PROCES-VERBAL des observations écrites ou orales du registre de l'enquête publique adressés au Commissaire Enquêteur

Hervé ROUECHE Commissaire Enquêteur.
Besançon le 10 juillet 2018,

1. Synthèse des observations du public

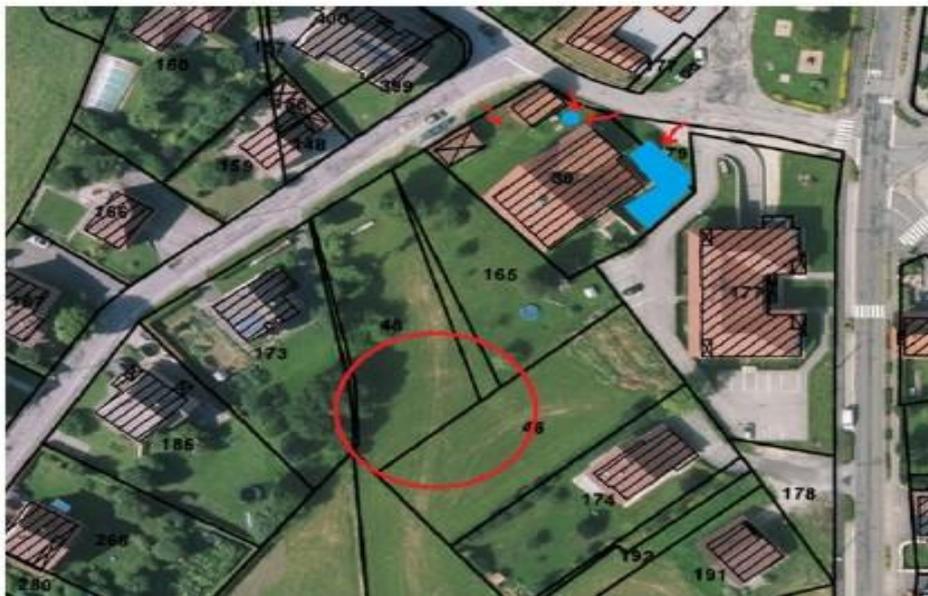
Vous trouverez ci-dessous deux photos date du 6 juin 2018 prouvant qu'il s'agit d'une zone humide au même titre que la parcelle 193.

La photo montre une importante poche d'eau que se reproduit chaque année en hiver et les lendemains de fortes pluies. Nous sommes surpris de lire « Pas de caractéristiques de zone humide » dans votre rapport, bien qu'en effet, aucune espèce hygrophile n'y pousse car le terrain est exploité par un agriculteur qui réalise les foins

Cette poche d'eau est aussi alimentée en grande partie par la rue des creux qui ne possède aucun trottoir et ni plaque d'égout pour évacuer l'eau, (selon les flèches représentées en rouge, sur la photo ci-dessus).

La partie représentée par un cercle bleu sur la photo, est une zone qui devrait également être drainée et une fois de plus à nos frais, alors que l'on évacue toujours l'eau de la route, donc de la commune.

ZONAGE ANTERIEUR

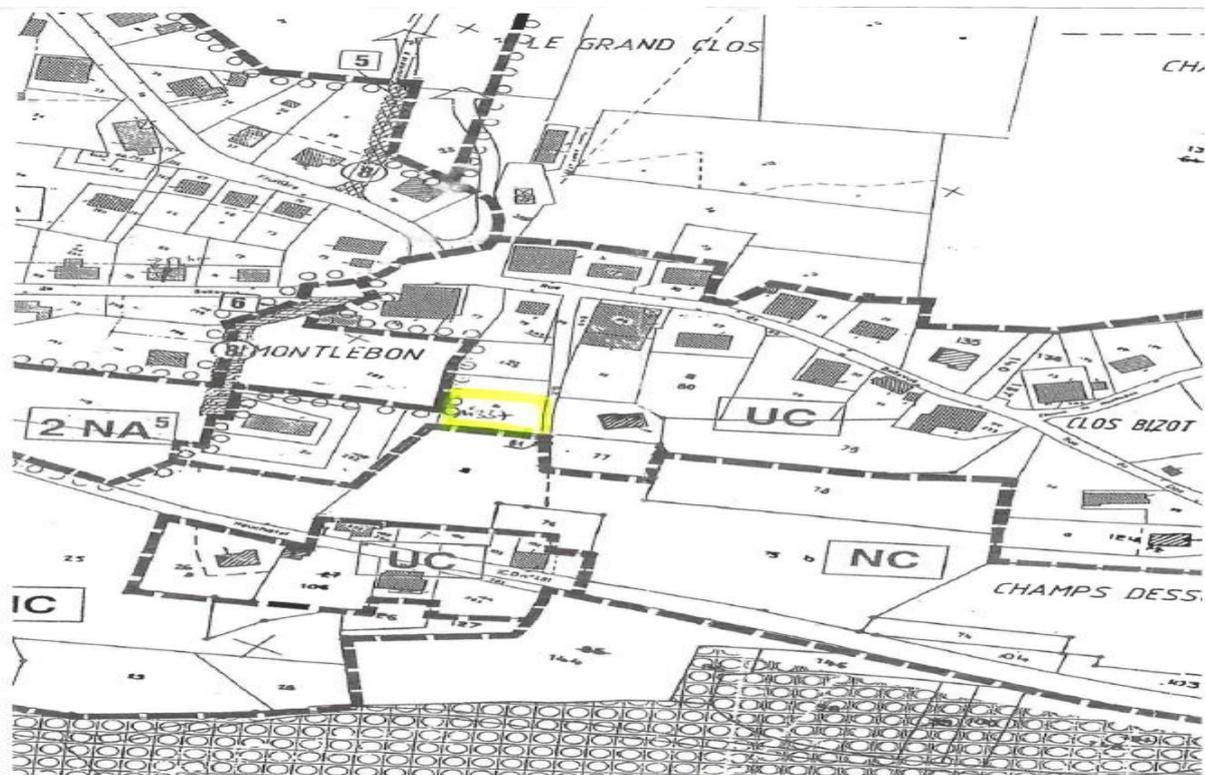
Le nouveau plan de zonage du PLU de MONTLEBON prévoit que ma propriété, classée jusqu'à ce jour en zone UC, soit à présent intégrée à une zone AU1, où une construction ne peut être édifée que lors de la réalisation d'une opération d'aménagement d'ensemble (article AU1_1 du règlement).

J'ai l'honneur de porter à votre connaissance les éléments de fait justifiant que le classement de la dite parcelle 337 en zone U soit maintenu :

Eu égard à ces considérations, je vous remercie de bien vouloir proposer à la commission d'urbanisme de maintenir mon terrain, desservi par un accès fonctionnel et par les réseaux publics, en zone U du PLU.

Calibrage Chemin d'accès

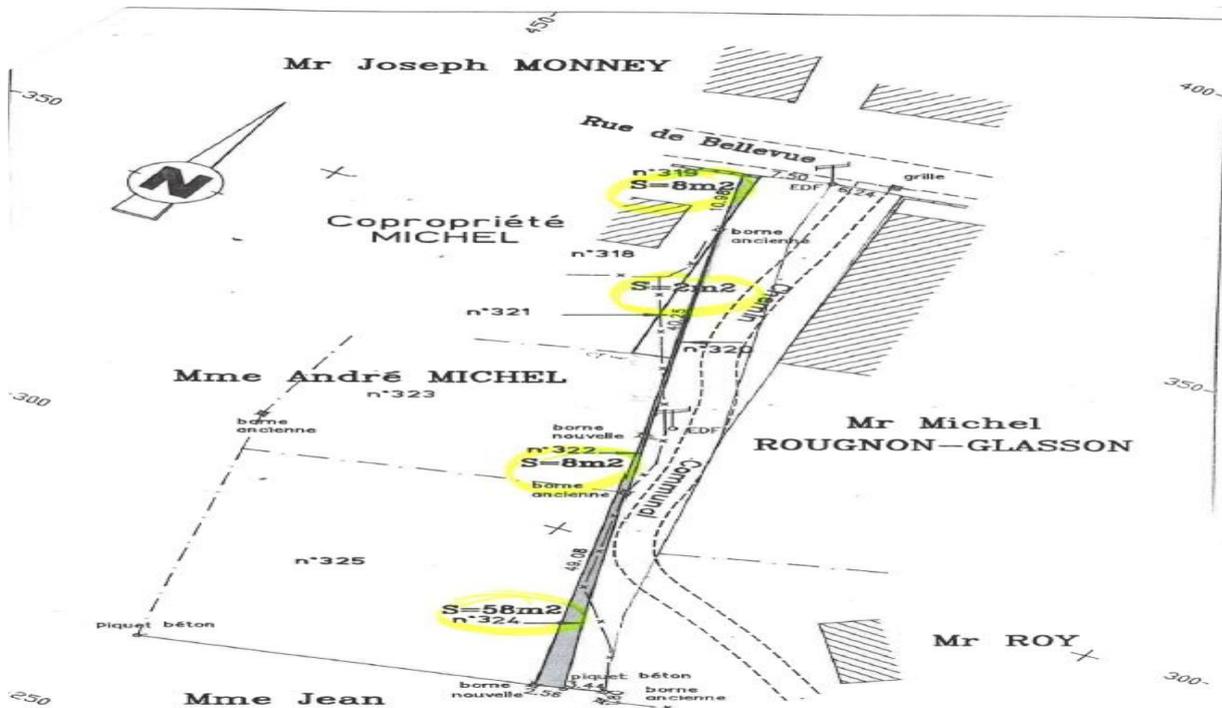
1. La Commune de MONTLEBON a procédé en 1997 à l'acquisition de terrains issus de ma propriété d'une contenance de 76 m² à l'euro symbolique. (cf. délibération du CM du 30-04- 1997 dont copie est jointe en annexe) en vue de l'élargissement de l'accès.

2. Ce calibrage n'a pas grevé les autres propriétés bordant la voie mais a permis notamment, la délivrance d'un permis de construire sur la parcelle 77 située au-delà de ma propriété...

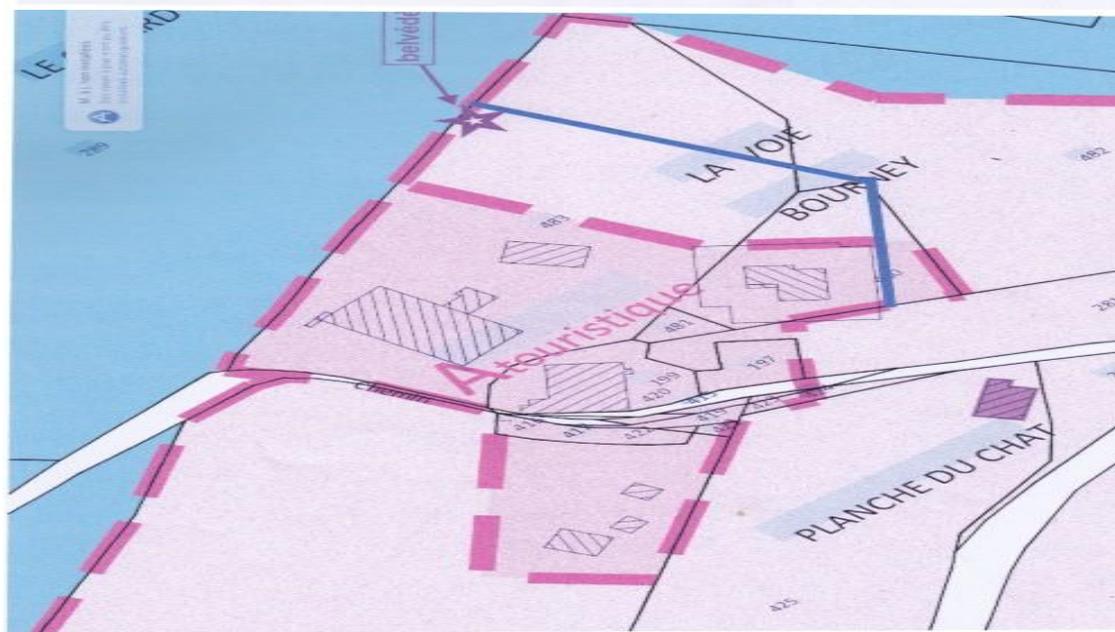
Nous vous faisons part de nos remarques concernant les parcelles 480, où se trouve notre maison, et 483 propriété de la SCI « la Cloison », où se situe le musée de la Vie d'Antan. Cette zone est classée A touristique. Nos projets à moyen terme sont en accord avec cette réglementation, cependant, le zonage ne nous paraît que partiellement adéquat.

En effet, la partie A touristique sur la parcelle 480 se trouve essentiellement au sud de la maison actuelle. Or toute construction dans cette zone dénaturerait la façade et l'aspect général du hameau. La partie située à l'est de la maison semble plus adaptée à une éventuelle extension.

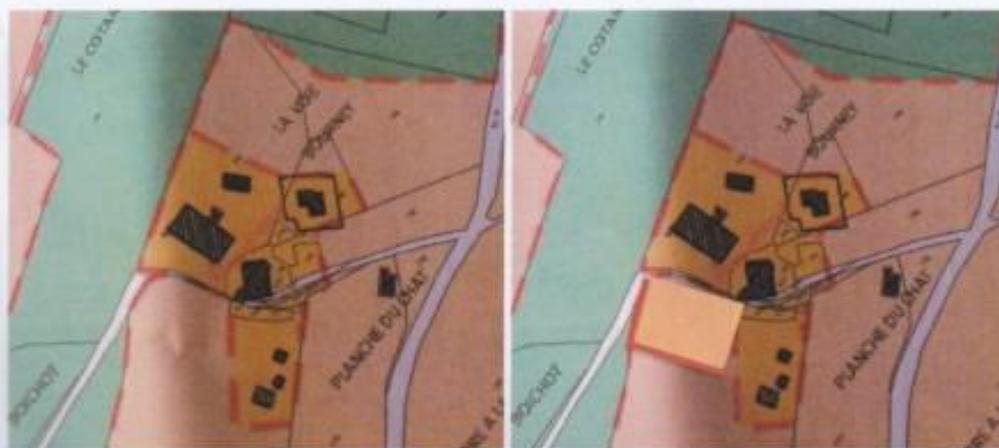
En effet, en respectant les règles définies par le PLU, il est difficile de créer un hébergement de groupe, des places de stationnements, ainsi qu'un parking complémentaire au site.

Par souci d'amener un complément lié aux activités touristiques de la commune de Montlebon, nous vous serions reconnaissants d'avaliser le tracé de la zone que nous proposons.
